Wyjaśnienie nr 2 treści Zapytania ofertowego

*Dotyczy postępowania o udzielenie zamówienia publicznego pn.: **Opracowanie dokumentacji na rozbudowę Gminnej Biblioteki Publicznej w Odrzywole na Centrum Multimedialne i czytelnie**, prowadzonego w trybie Zapytania cenowego – zgodnie z art. 4 ust. 8 ustawy z dnia 29 stycznia 2004 r. Prawo zamówień publicznych (Dz. U. z 2015 r. poz. 2164) – zamówienie publiczne o wartości szacunkowej nieprzekraczającej wyrażonej w złotych równowartości 30 tys. euro. Znak sprawy: IT – 6710.20.2016.*

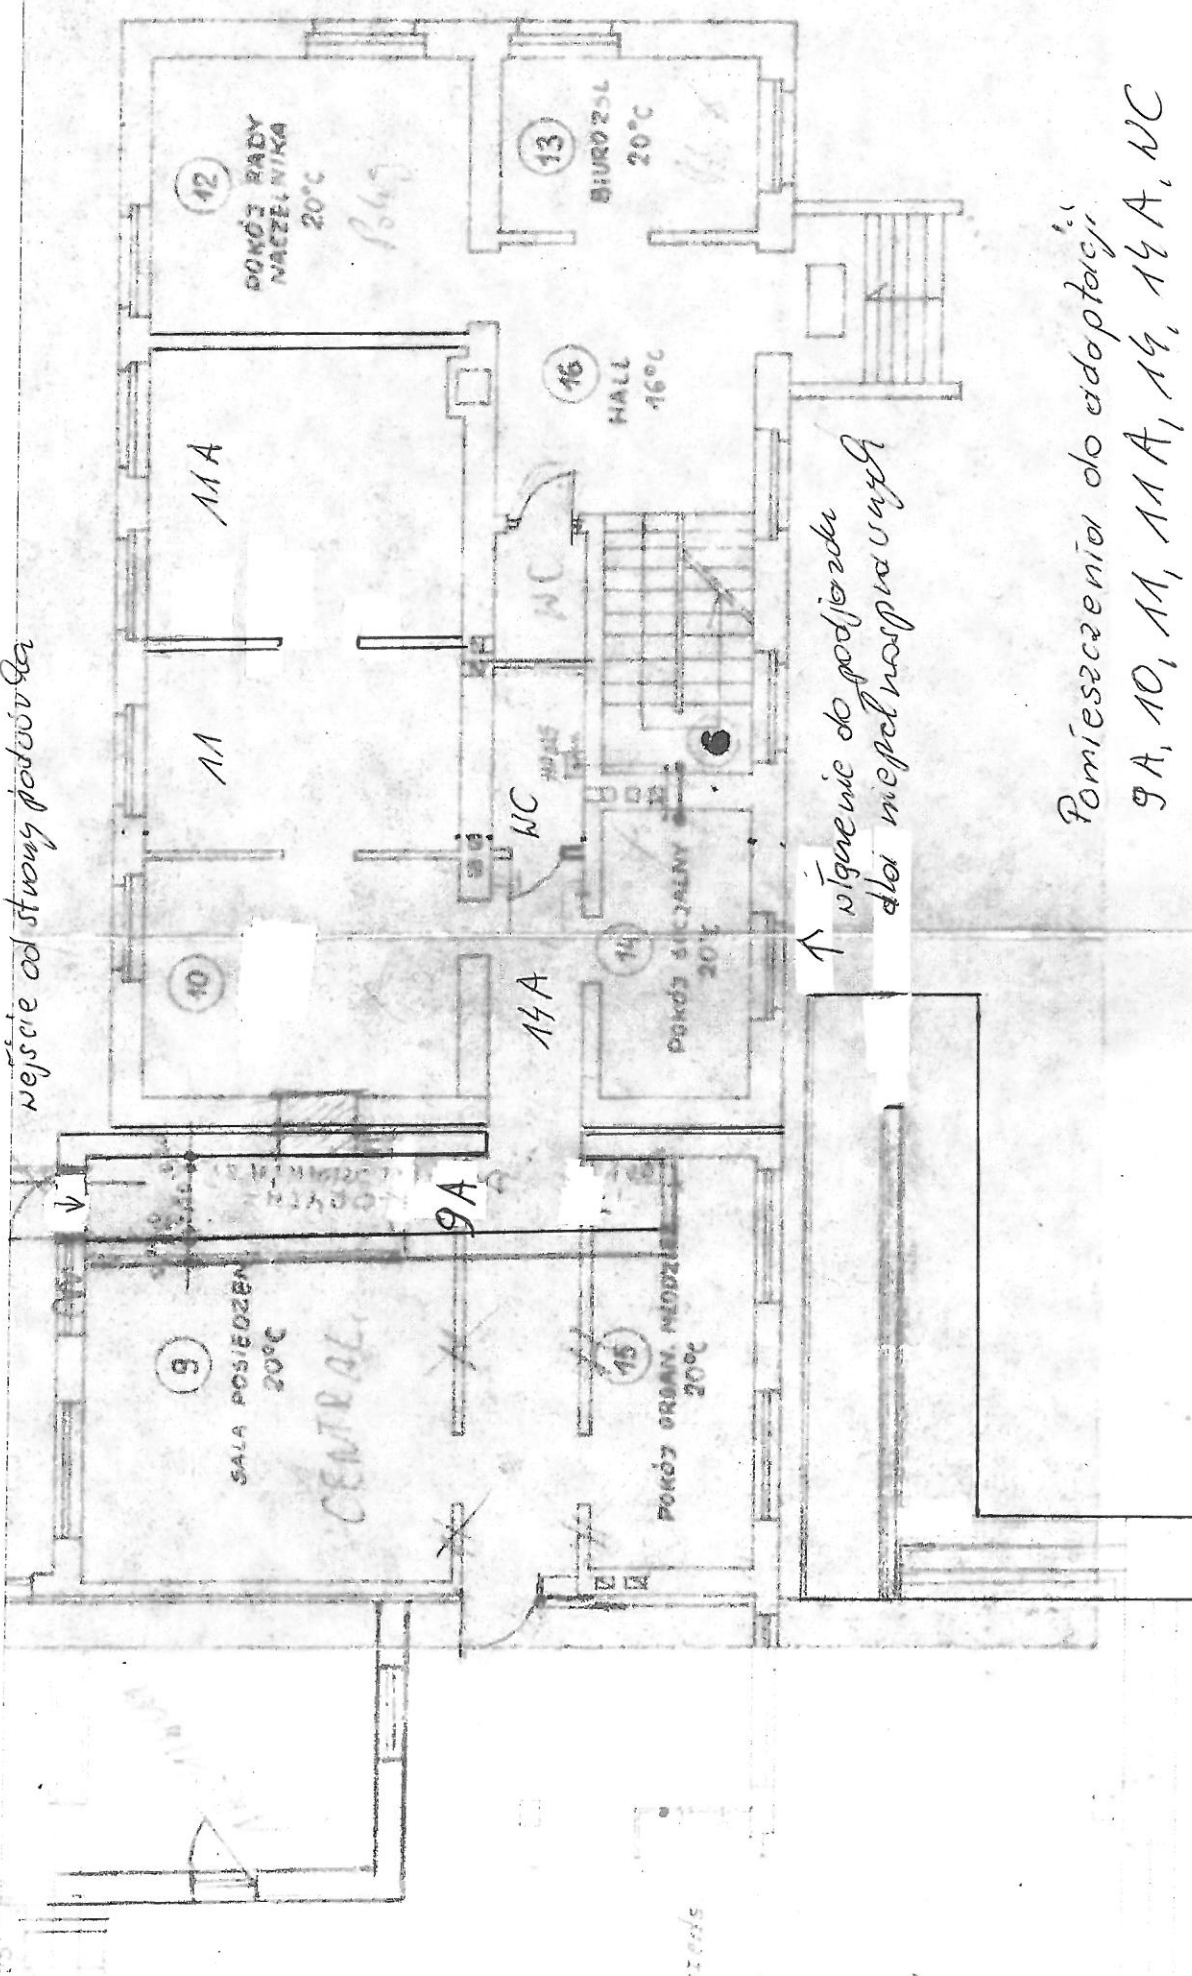
Czy są dostępne rzuty tego obiektu jeśli tak to czy można prosić o przesłanie aby rozeznac się w obiekcie przed złożeniem oferty ?

wejście od strony podwórka

Pomieszczenia do adaptacji:
9A, 10, 11, 11A, 14, 15A, 16

↑ wstąpienie do podjeżdża dla niepełnosprawnych

Zamawiający posiada stary rzut części urzędu gminy. W załączeniu rzut parteru. Pomieszczenia oznaczone nr 9A, 10, 11, 11A, 14, 14A, WC przeznaczone do prac adaptacyjnych.
